株式会社日野エンジニアリングアネックス

リコール情報

サービスキャンペーンの概要

改善箇所説明図

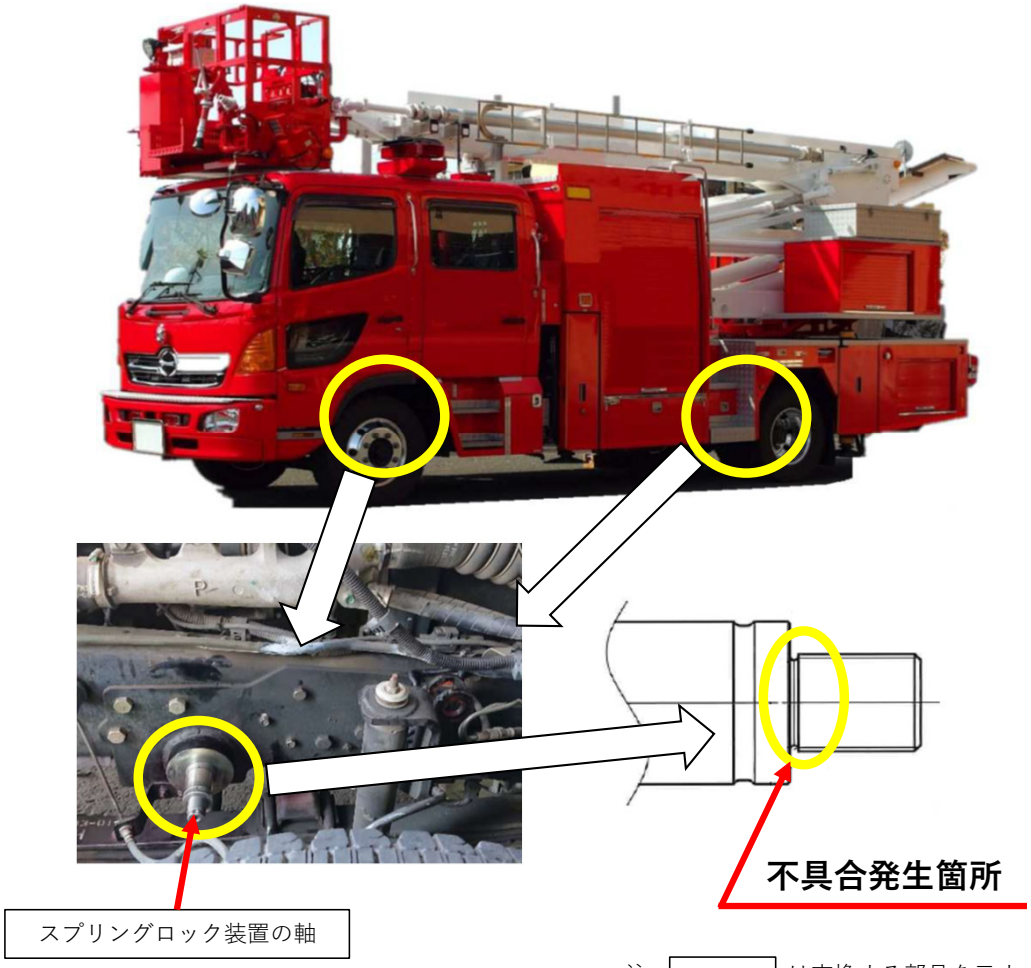
消防車のスプリングロック装置において、設計検討が不十分なため、当該装置の軸先端の強度が不足している。
そのため、当該装置作動時に応力が軸先端に集中し、軸の先端ねじ部に亀裂が発生し、
最悪の場合、破断に至るおそれがある。

スプリングロック装置の軸先端部を対策した部品に交換する。
